OFÍCIO 27/2025 – Resposta ao parecer técnico da SEDUMA/PMC, referente ao processo PMC nº 24150/2025.

EMPREENDIMENTO:	COMPLEXO DE SAÚDE DE COLATINA - NOVO HOSPITAL REGIONAL
PROJETO:	PARTIDO ARQUITETÔNICO HOSPITAL
LOCAL:	AV. DILO BINDA/RODOVIA BR-259, S/N, BAIRRO SANTA HELENA, COLATINA-ES
SECRETÁRIO DA SESA:	TYAGO RIBEIRO HOFFMANN
SUBSECRETÁRIO DA SSFAS:	ANTÔNIO CARLOS HAIDMANN BISPO
GERENTE DA GEAT:	FRANCISCO JAYSSON DE SOUZA ROCHA
DISCIPLINA:	ARQUITETURA
FASE:	ANTEPROJETO
AUTOR DO PROJETO:	EQUIPE NEPI/GEAT — CREA/CAU (RESP.): - — CREA/CAU (EMPRESA): -
CO-AUTOR DO PROJETO:	- — CREA/CAU (RESP.): — CREA/CAU (EMPRESA):
AUTOR DO PROJ. DE INCÊNDIO:	- — CREA/CAU (RESP.): — CREA/CAU (EMPRESA):
RESPONSÁVEL TÉCNICO DA OBRA E/OU SERVIÇOS TÉCNICOS:	- — CREA/CAU (RESP.): — CREA/CAU (EMPRESA):
TÍTULO:	PS-IMPLANTAÇÃO E SITUAÇÃO
Nº DA FOLHA:	**PS-01**
TOTAL DE FOLHAS:	03
ARQUIVO:	
DATA:	
ESCALA:	Como indicado
FORMATO:	PRANCHA A1
REVISÃO:	REVISÃO 1

1 PS-IMPLANTAÇÃO E TÉRREO
1 : 500

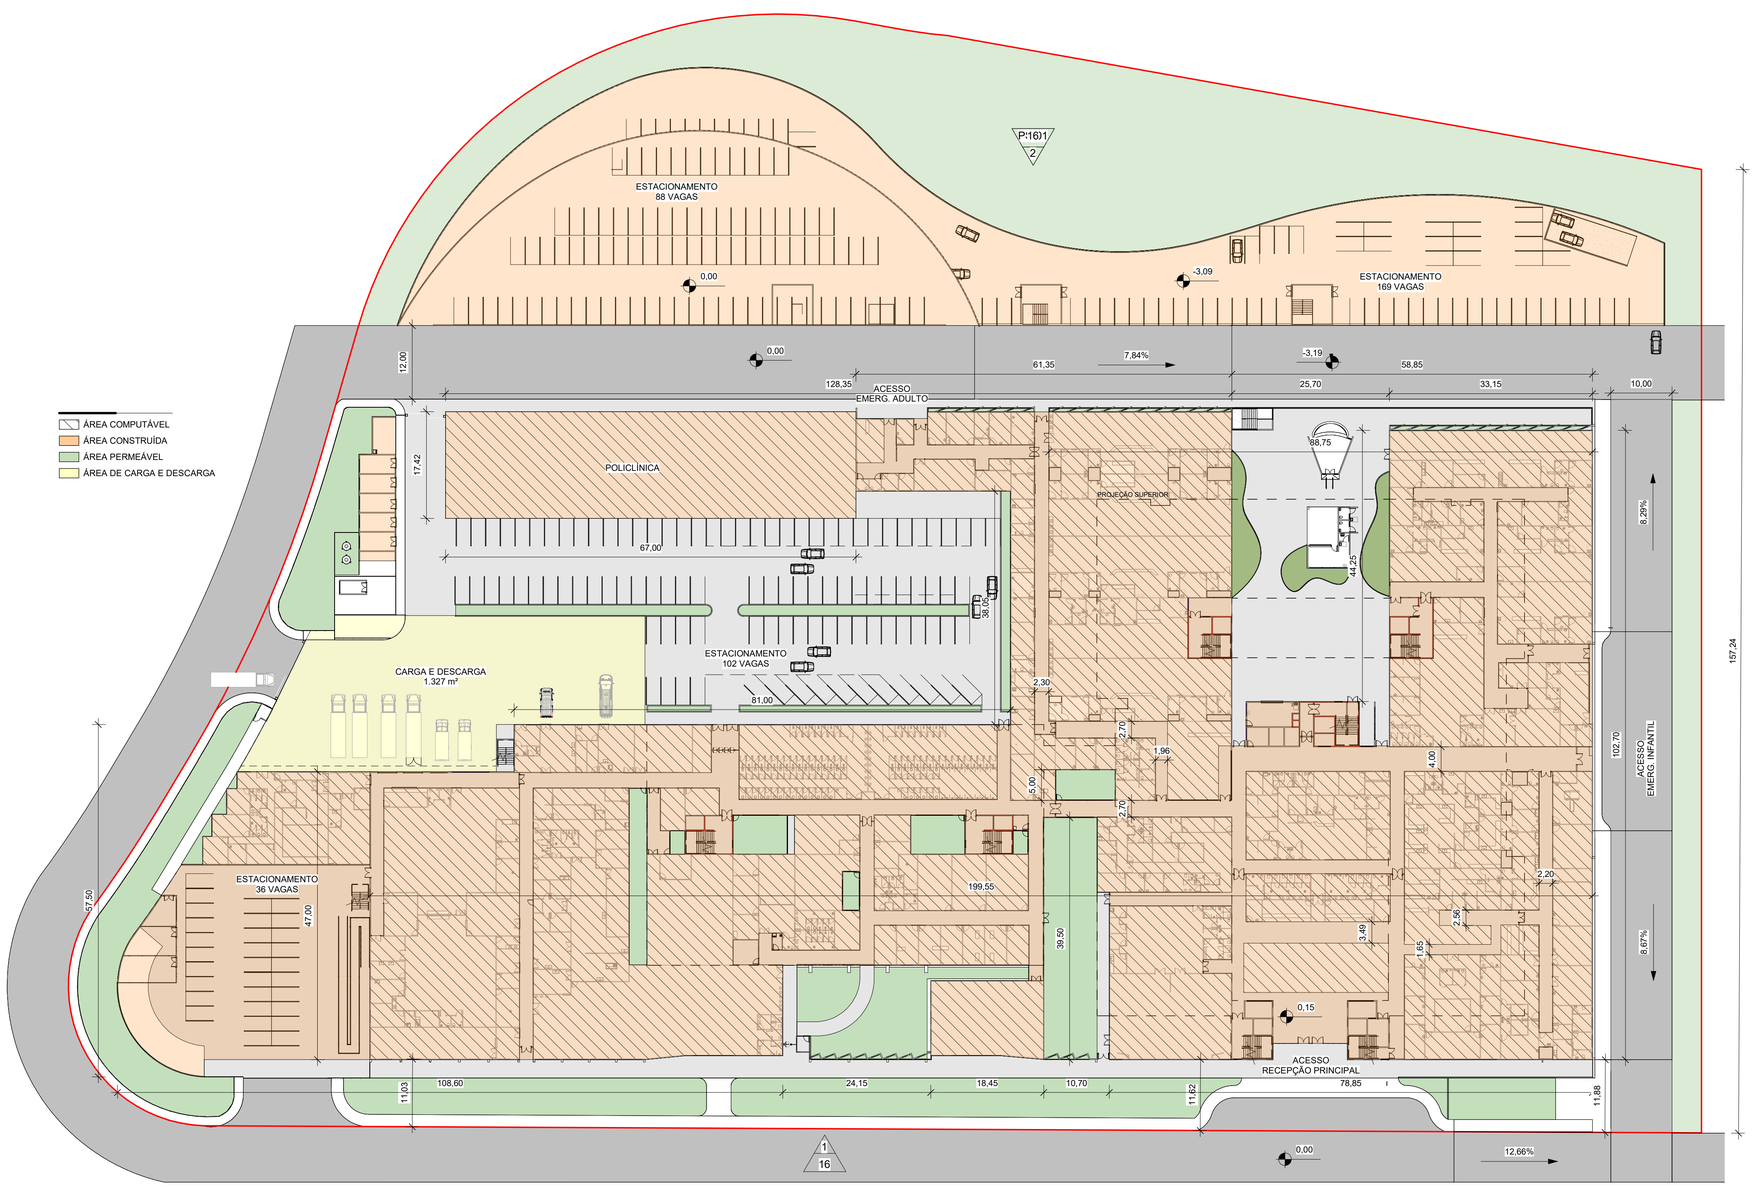
Em atenção ao parecer técnico emitido por esta Secretaria Municipal, vimos, por meio deste, apresentar os devidos esclarecimentos quanto a alguns pontos que suscitaram dúvidas.
Em virtude de interpretação da Lei nº 5.273/2007, ocorreu equívoco no cálculo da área destinada à carga e descarga, o que levou à compreensão de que a área inicialmente apresentada estaria em conformidade com a legislação. Por essa razão, não foi protocolada solicitação de recurso quanto a este item.

em vista a possibilidade de redução do número apresentado anteriormente por questões técnicas relacionadas à estrutura, rotas de fuga, entre outros.
Informamos também que a área de carga e descarga foi retificada em conformidade com a legislação municipal. O quadro de áreas e o projeto simplificado atualizado encontram-se em anexo a este documento

TÍTULO: ESTACIONAMENTOS SUBSOLO
Nº DA FOLHA: **PS-03**
TOTAL DE FOLHAS: 03

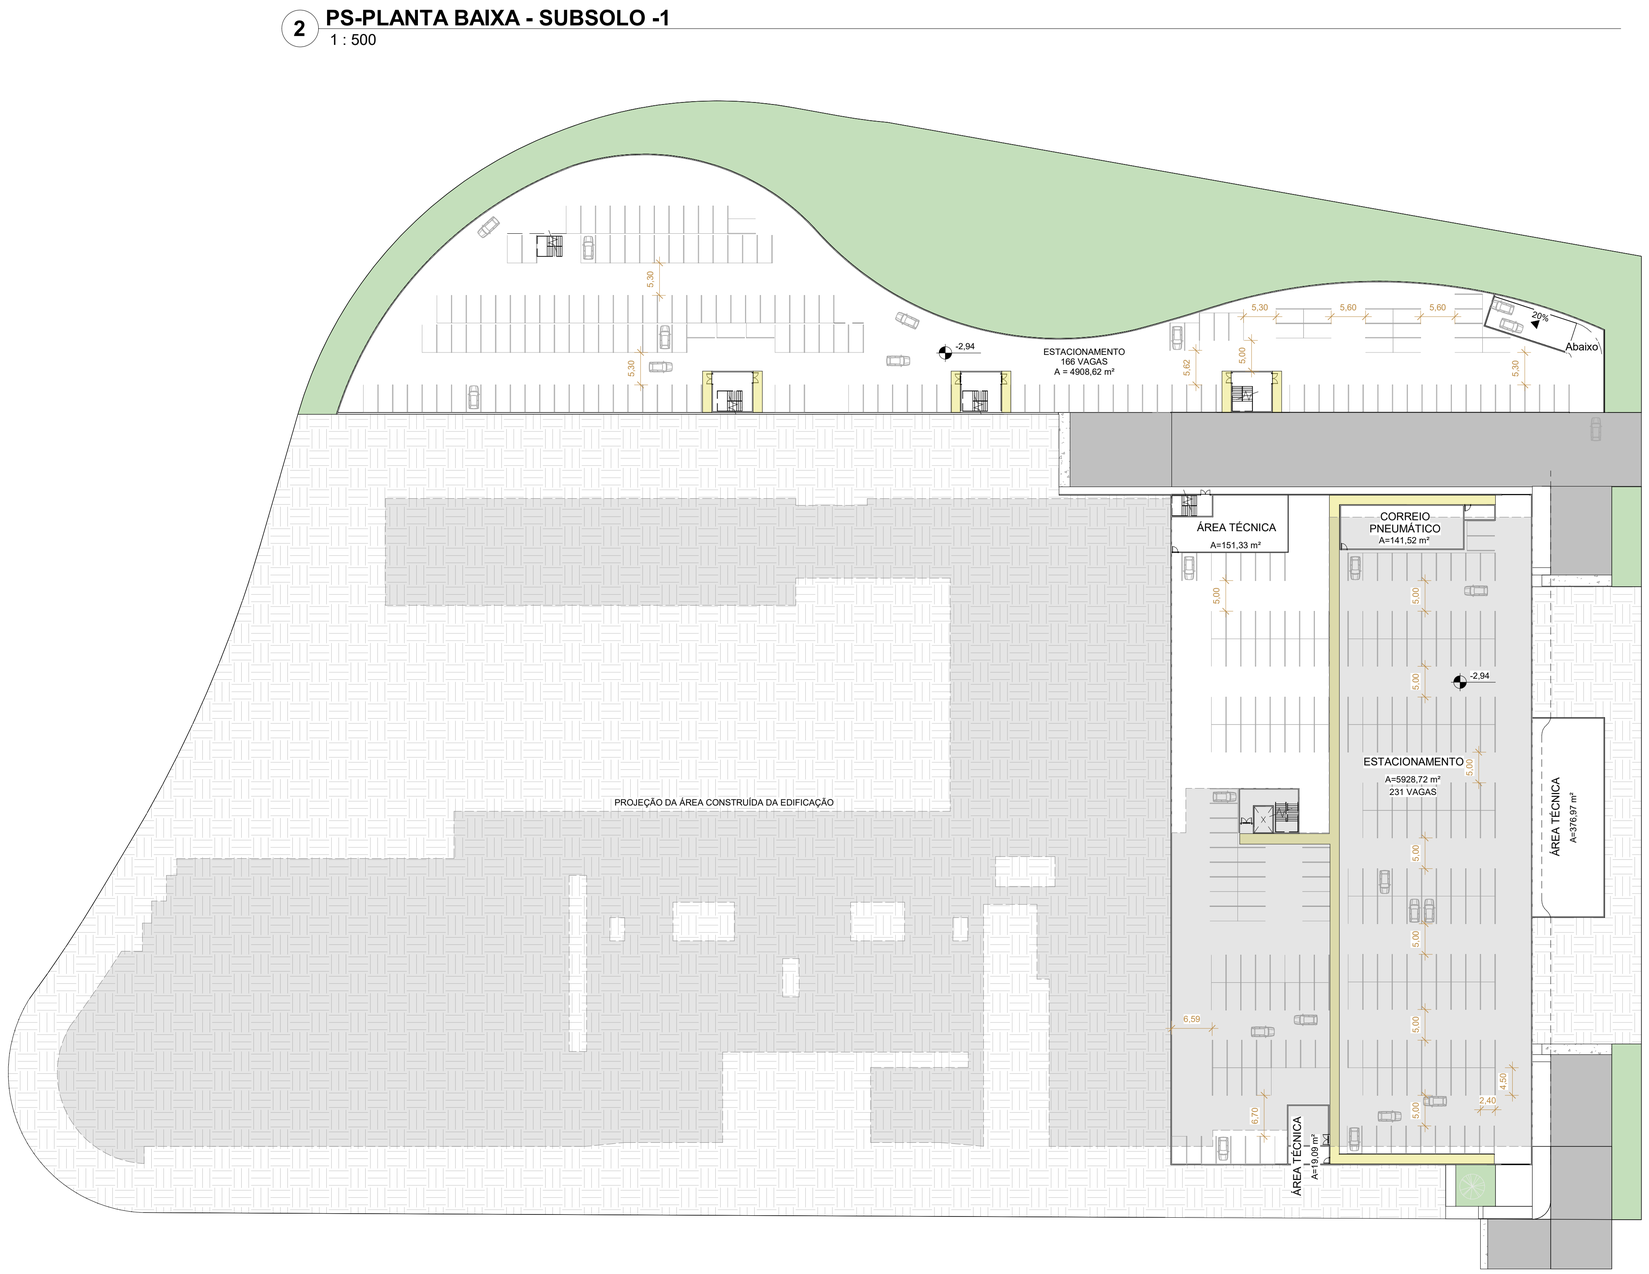
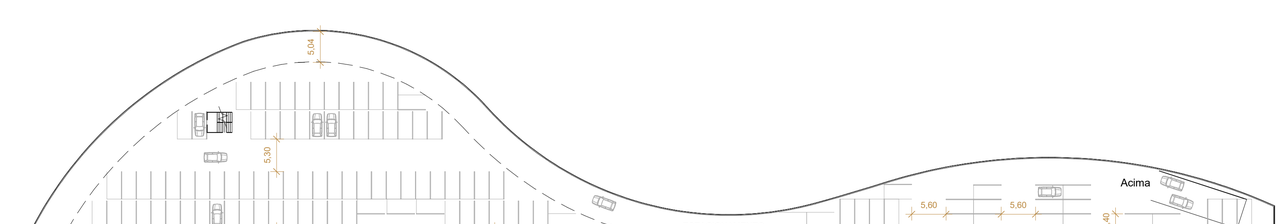
Conforme contado na análise, o projeto contemplou número de vagas inferior ao exigido pela atual legislação e, em virtude da significativa diferença entre o quantitativo alcançado e o exigido conforme legislação (1101 vagas), após deliberação, optou-se por viabilizar mais um pavimento de estacionamento acrescentando mais vagas ao complexo, totalizando 887 vagas. O quantitativo tem caráter preliminar, visto que ainda não foram definidas todas as especificidades da edificação (estrutura, áreas técnicas, instalações especiais, legislação específica). Assim, haverá decréscimo no momento da compatibilização de disciplinas e atendimento à normas.

Dessa forma, reiteramos a solicitação de redução do número de vagas de estacionamento, conforme justificativas técnicas anteriormente apresentadas e fundamentadas em estudos comparativos para o número mínimo de **800 vagas**, tendo
